Informa ii Robin-Subaru

Din dorin a de a îmbun t i performan ele motoarelor produse, de a le face cât mai fiabile i eficiente, Fuji Heavy Industry aduce permanent modific ri pieselor componente. În acest num r al buletinului service vom prezenta câteva din aceste modific ri constructive.

1. Pistonul cu segmen i la motoarele EX35-40: s-a modificat, pentru a reduce num rul reperelor produse i pentru a cre te fiabilitatea motoarelor. Modificarea se aplic la motoarele produse începând cu luna ianuarie 2014.

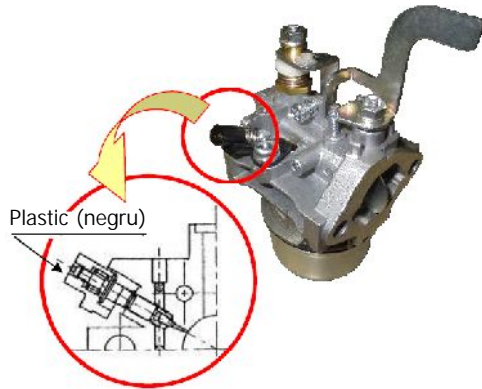
Interschimbabilitate: piesele men ionate NU sunt interschimbabile separat (vechi cu nou), ci trebuiesc comandate ca set (piston i segmen i).

Produse afectate: EX35 începând cu seria 0020579, EX40 începând cu seria 0144263.

Specifica ie motoare: se va modifica ultima cifra (de exemplu, EX400D52160 va deveni EX400D52161).

2. Carburatorul la motoarele ER12: s-a modificat, pentru a crește fiabilitatea motoarelor. Capacul de la jiclorul de aer este din metal, în locul celui din plastic. Modificarea se aplică la motoarele produse începând cu luna martie 2014.

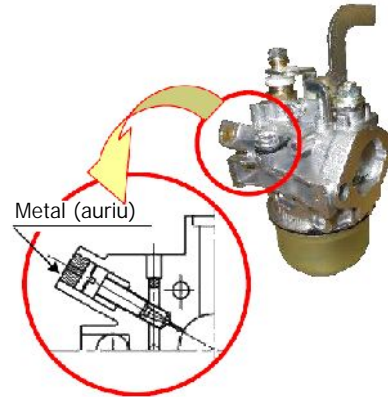
Interschimbabilitate: se poate monta carburator NOU în locul carburatorului VECHI, dar nu în invers.

Produce afectate: ① ER120D40000, ② ER120D47010, ③ ER120D47040, ④ ER120DC4200, ⑤ ER120DC4700, ⑥ ER120DC4710, ⑦ ER120D45010, ⑧ ER120D45011.

Serii motoare afectate: începând cu 1002611.
